「公共工事コスト削減対策に関する新行動指針」

VE提案による屋上パラペット・笠木の形状変更

工事名：仮称セントレアビル新築工事

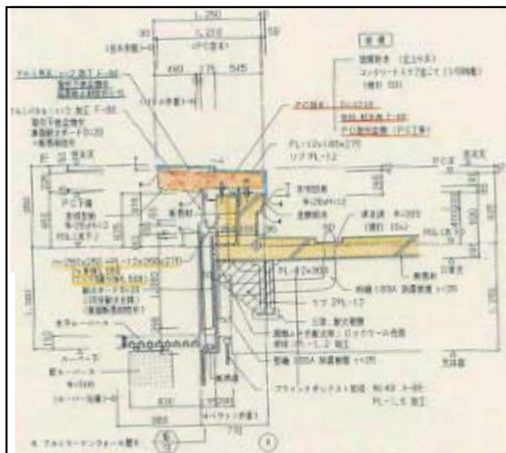
概要：パラペットの防水立上がり部分はRC造、笠木先端部分はPC版、また、パラペット天端全体をアルミ製笠木（2段笠木）でカバーする設計としていましたが、施工業者のVE提案により、パラペット立上がり部分を含めてPC版とし、原設計のPC笠木部分と一体形状としました。また、アルミ製笠木を200mm幅（1段笠木）とし、笠木のない部分にはウレタン系塗膜を施し、PC版と一体化しました。

- ・ 外観の意匠は大きく変更せず、現場打ちRC造と一体化することにより、アルミ製笠木の幅を200mmに低減でき、製作納期が短縮され工期短縮が図れました。
- ・ 屋上パラペット・笠木部分の工事費を、**15.9百万円**から**13.7百万円**に縮減。
(縮減額 **2.2百万円**、縮減率約 **14%**)
